大冶市城市规划设计研究院有限公司		证书等级: 乙级 编号: 23420036	
建设单位	大冶同瑞置业有限公司	工程名称	同瑞御景府
院长	审定		校对
			制图
设计		图名	G1#楼南立面对比图1: 350
设计号	方案	图号	日期
15-1			2026. 08

大冶市城市规划设计研究院有限公司	建设单位	大冶同瑞置业有限公司	院长		审核		设计		设计号	方案	图号	15-3
证书等级:乙级 编号:23420036	工程名称	同瑞御景府	审定		校对		制图		图名	G1#楼标准层平面对比图1:250	日期	2026.08

大冶市城市规划设计研究院有限公司	建设单位	大冶同瑞置业有限公司	院长		审核		设计		设计号	方案	图号	15-12
证书等级:乙级 编号:23420036	工程名称	同瑞御景府	审定		校对		制图		图名	G5#楼标准层平面对比图1:250	日期	2026.08

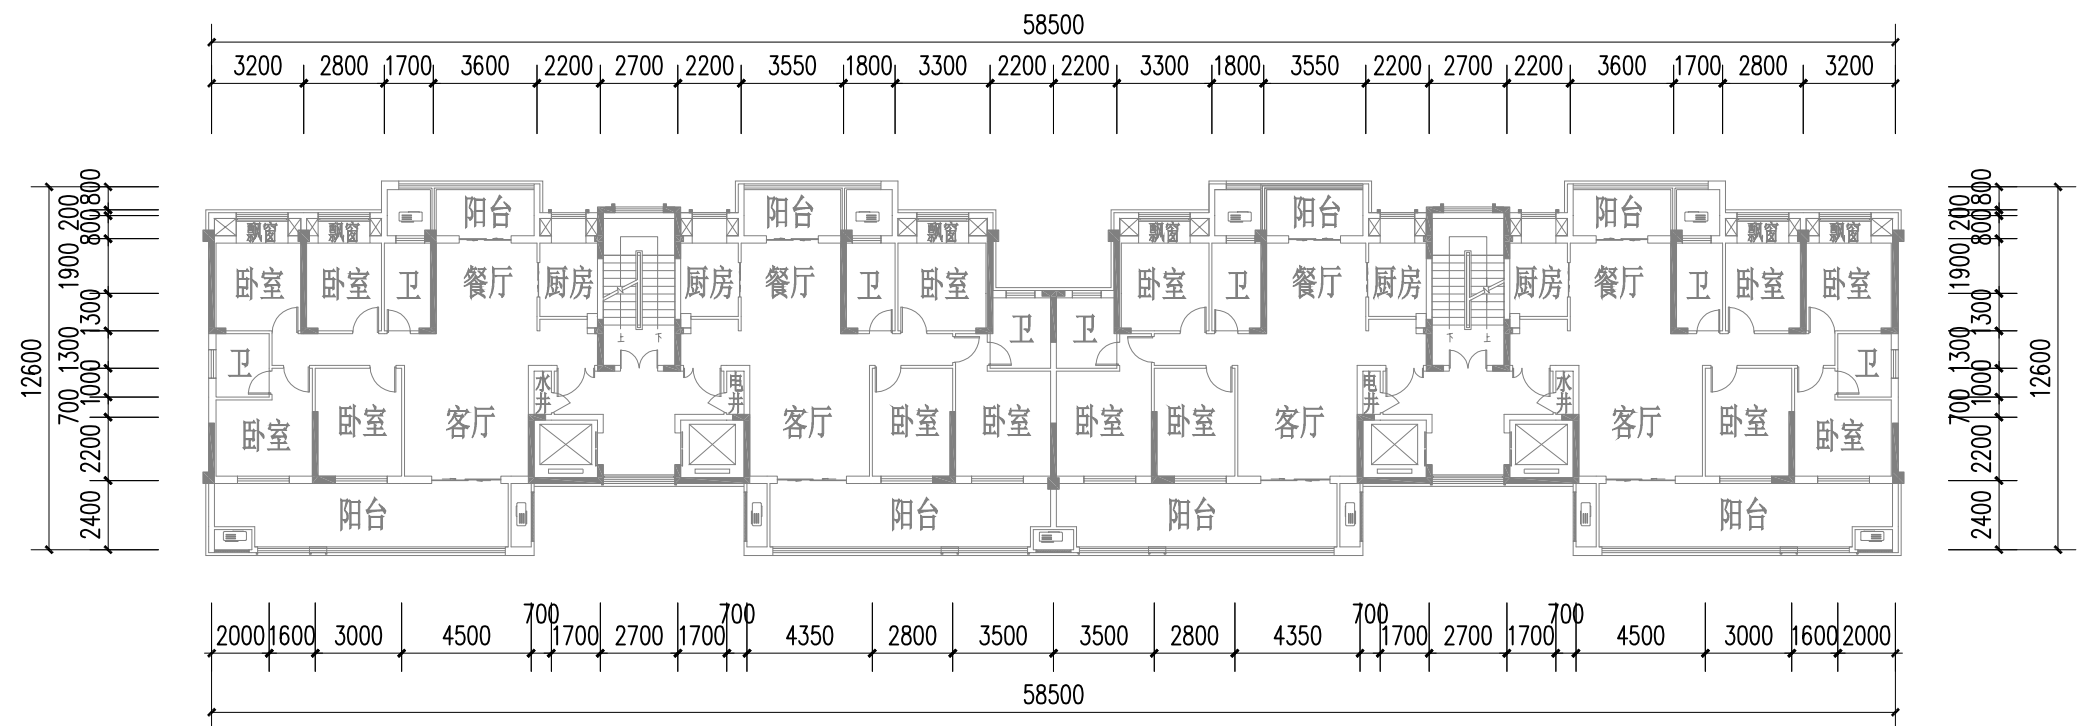
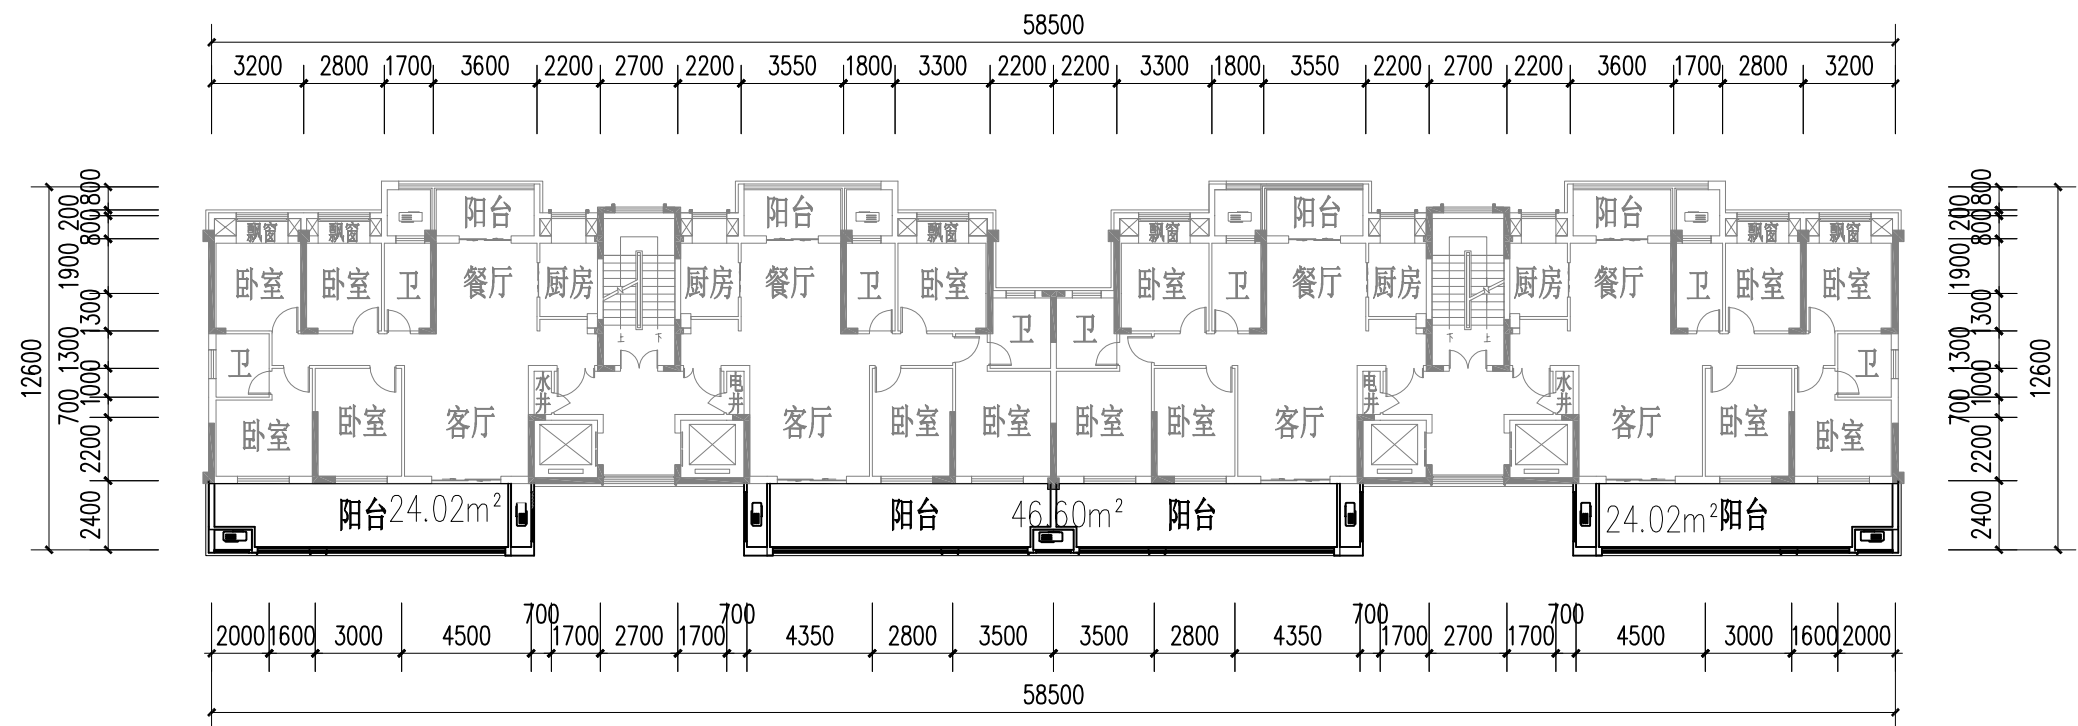
说明:本层仅将南侧阳台由敞开阳台变更为封闭阳台,面积增加47.32m²,计容面积不增加。

G6#楼一层平面图 1:350

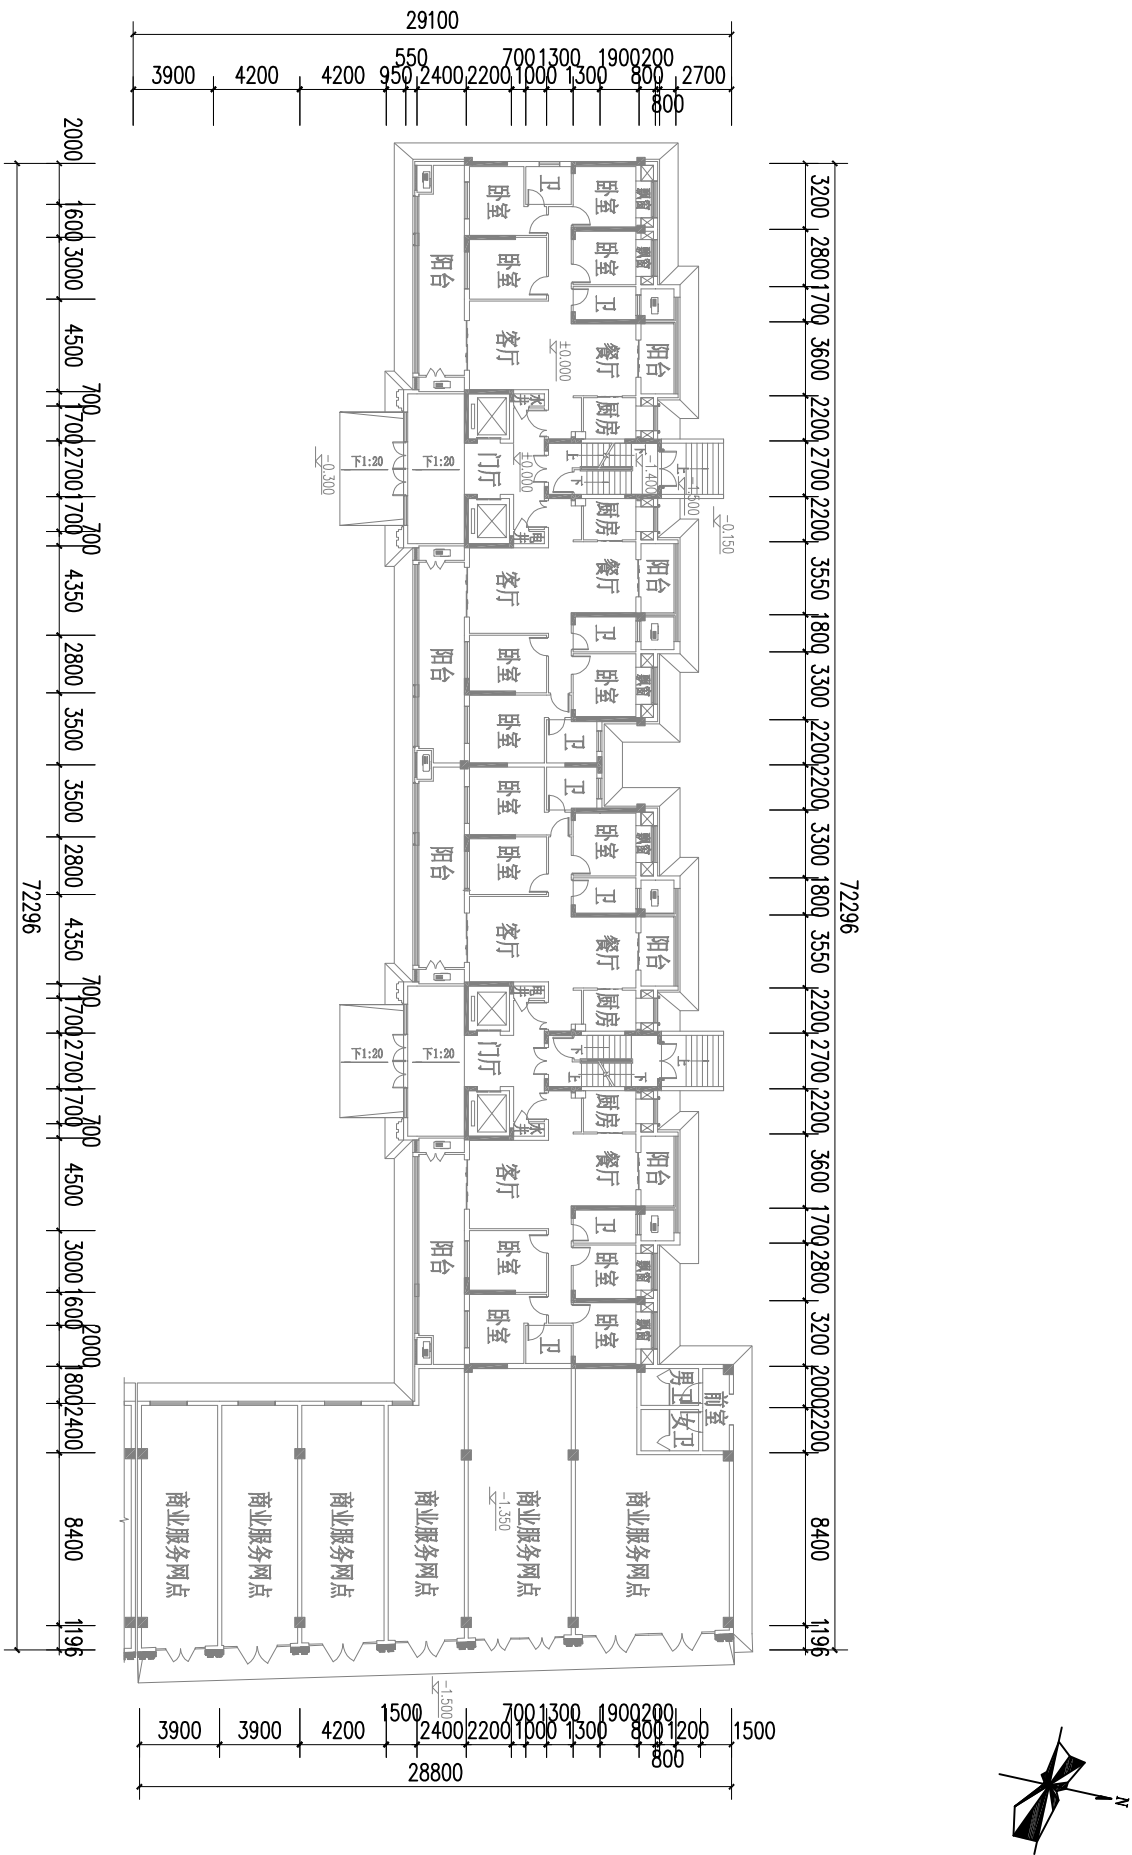
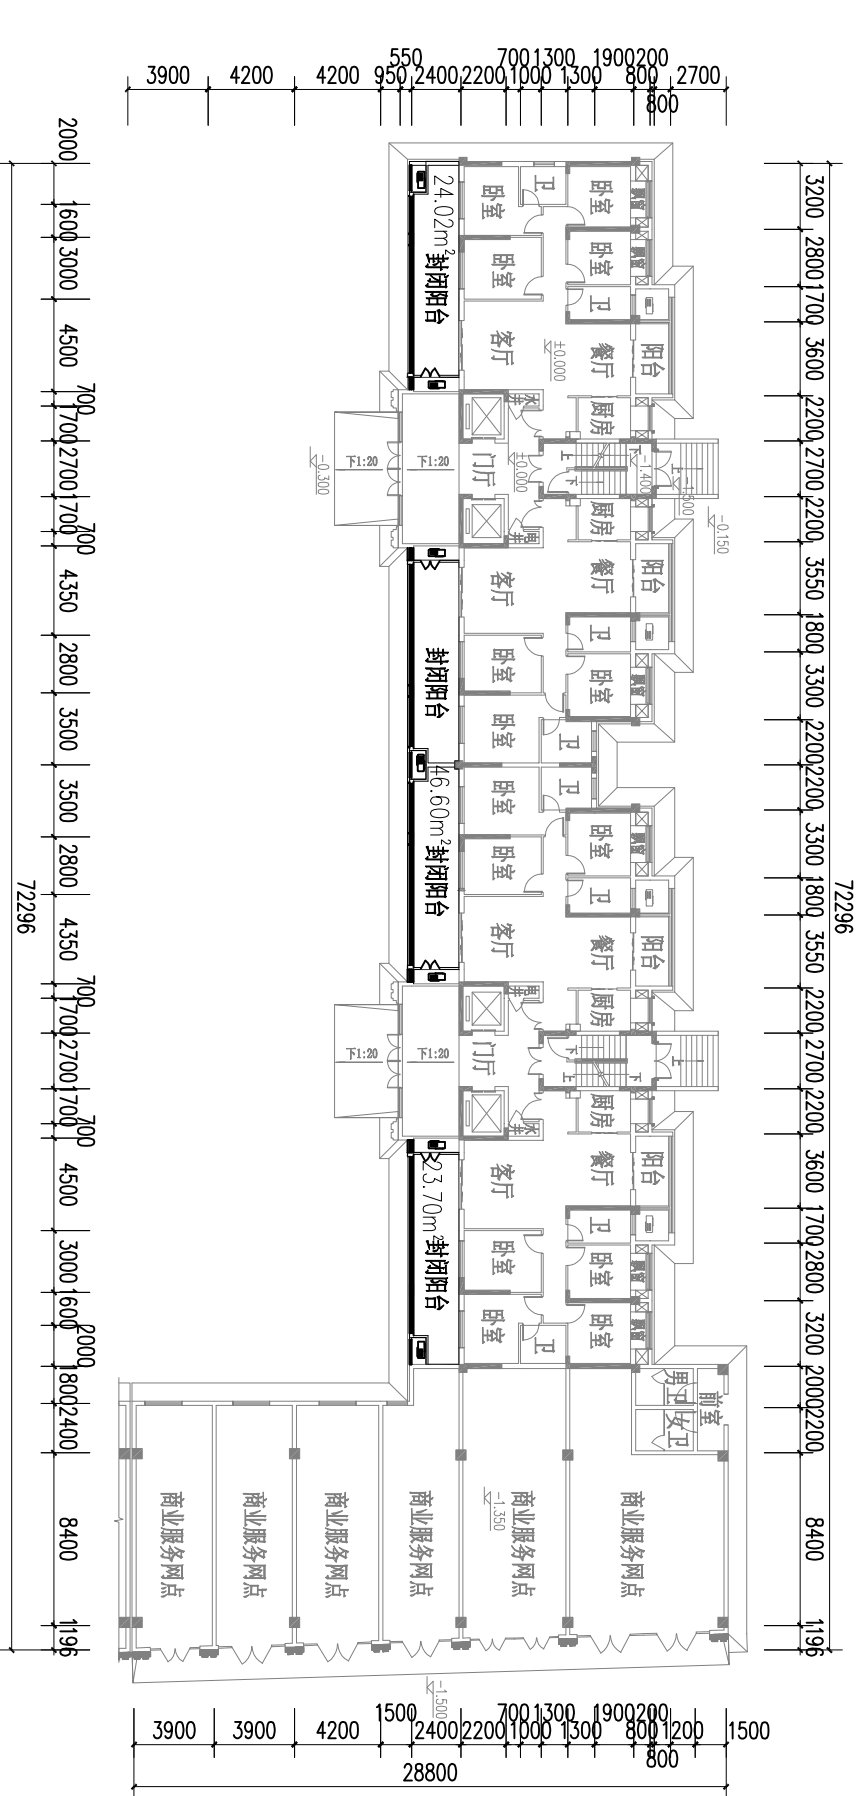
说明:本层仅将南侧阳台由敞开阳台变更为封闭阳台,面积增加47.16㎡,计容面积不增加。

大冶市城市规划设计研究院有限公司	建设单位	大冶同瑞置业有限公司	院长		审核		设计		设计号	方案	图号	15-15
证书等级: 乙级 编号:23420036	工程名称	同瑞御景府	审定		校对		制图		图名	G6#楼标准层平面对比图1: 250	日期	2026.08

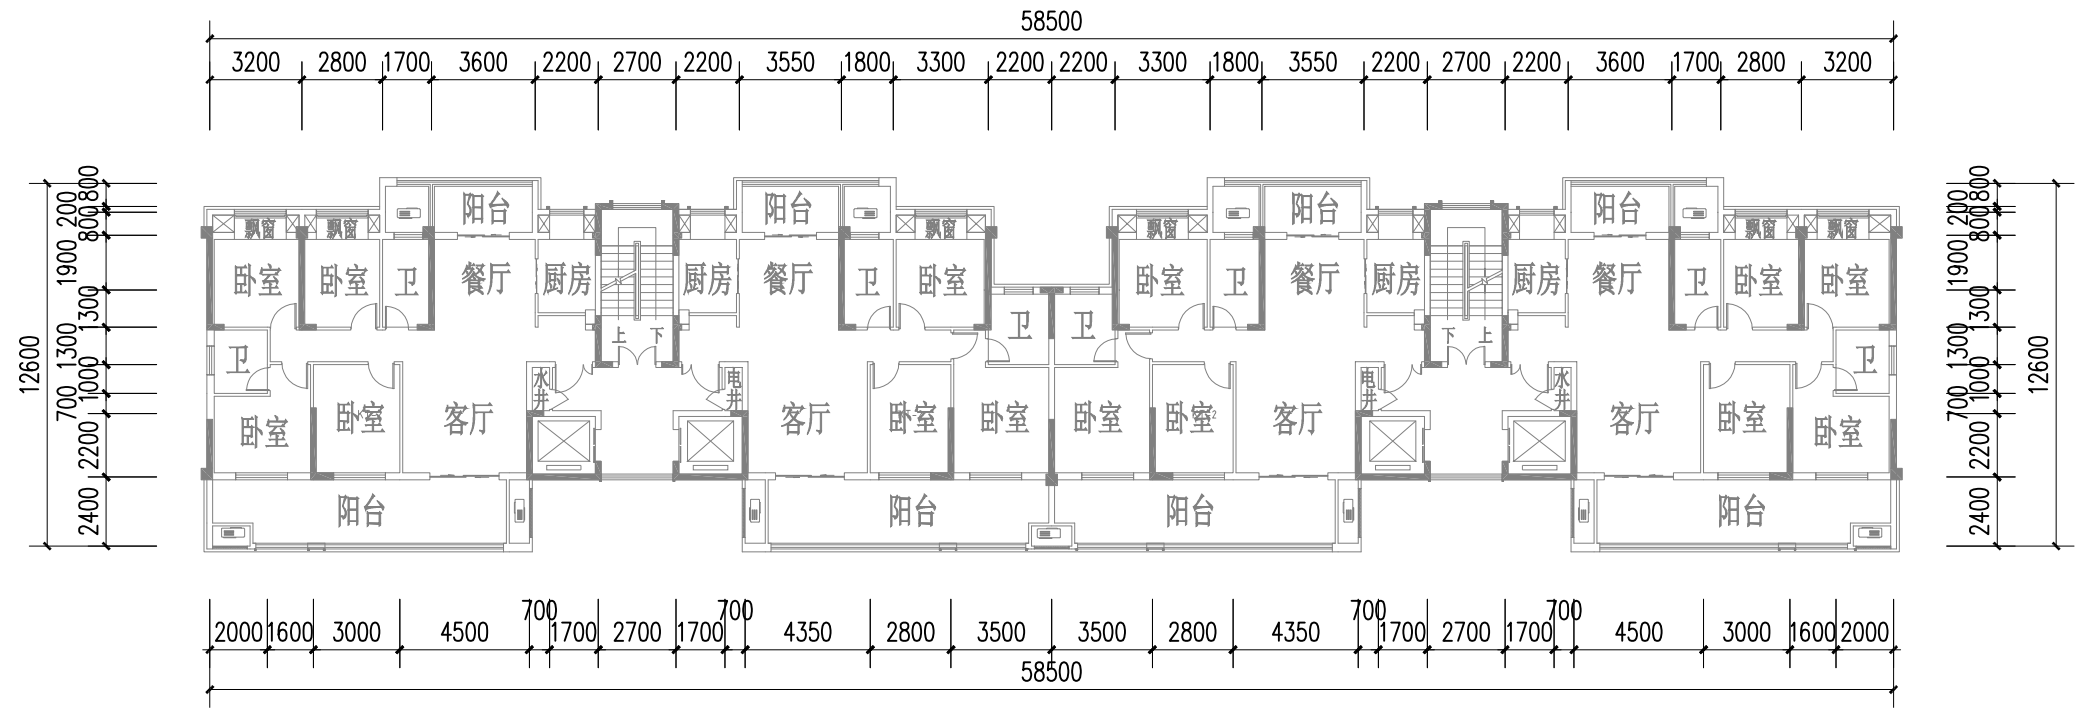
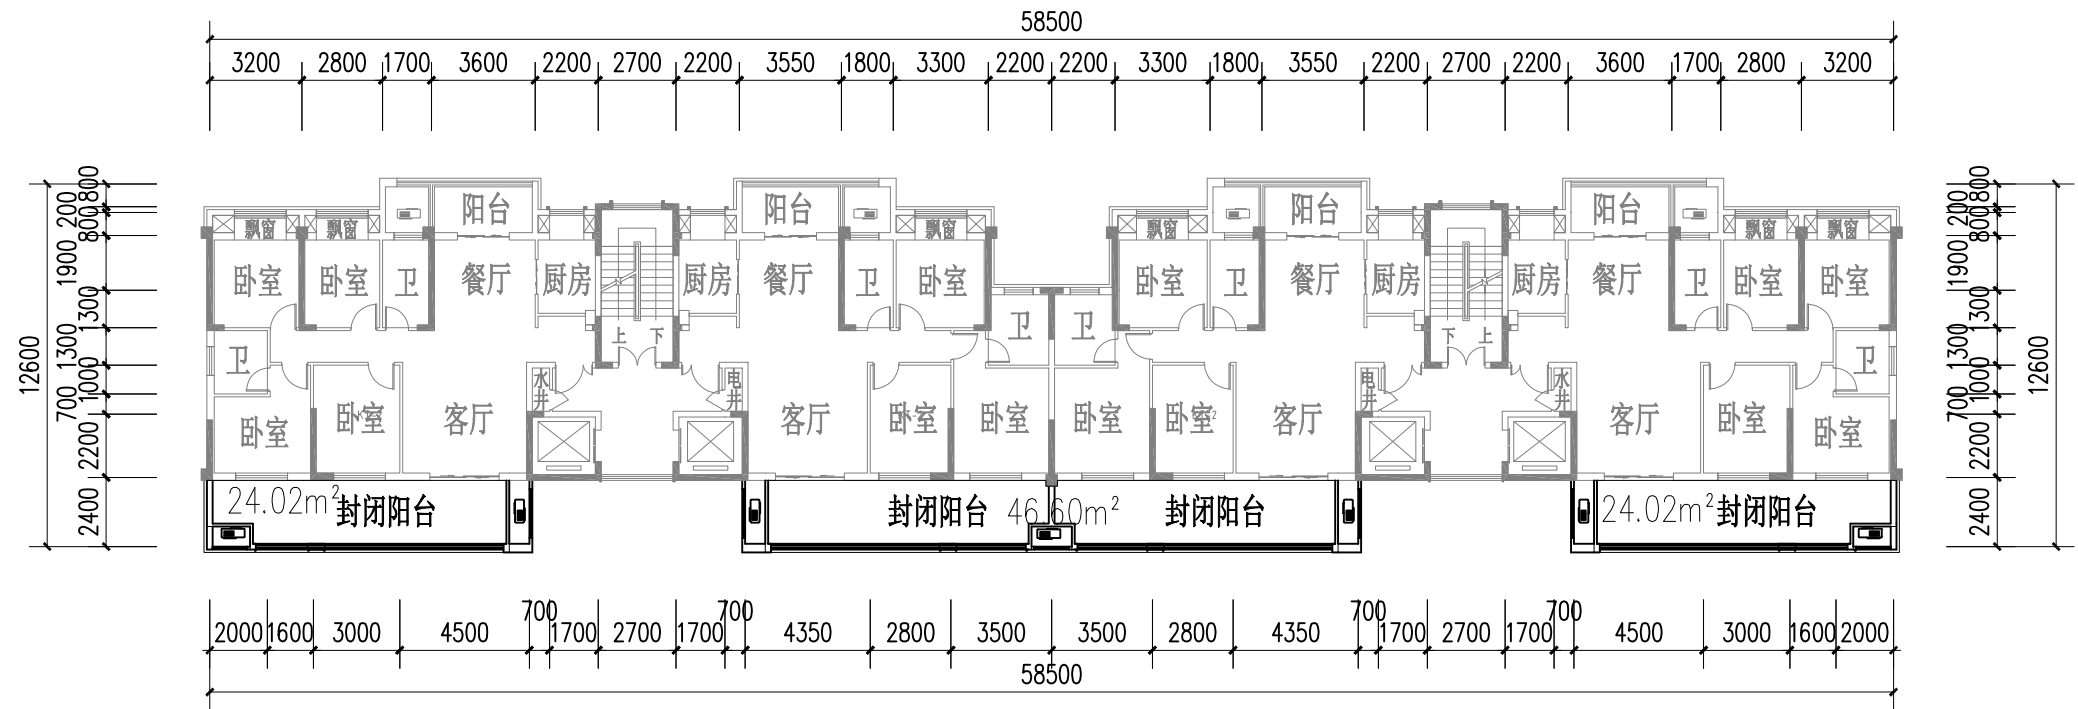
说明:本层仅将南侧阳台由敞开阳台变更为封闭阳台，面积增加47.32㎡，计容面积不增加。
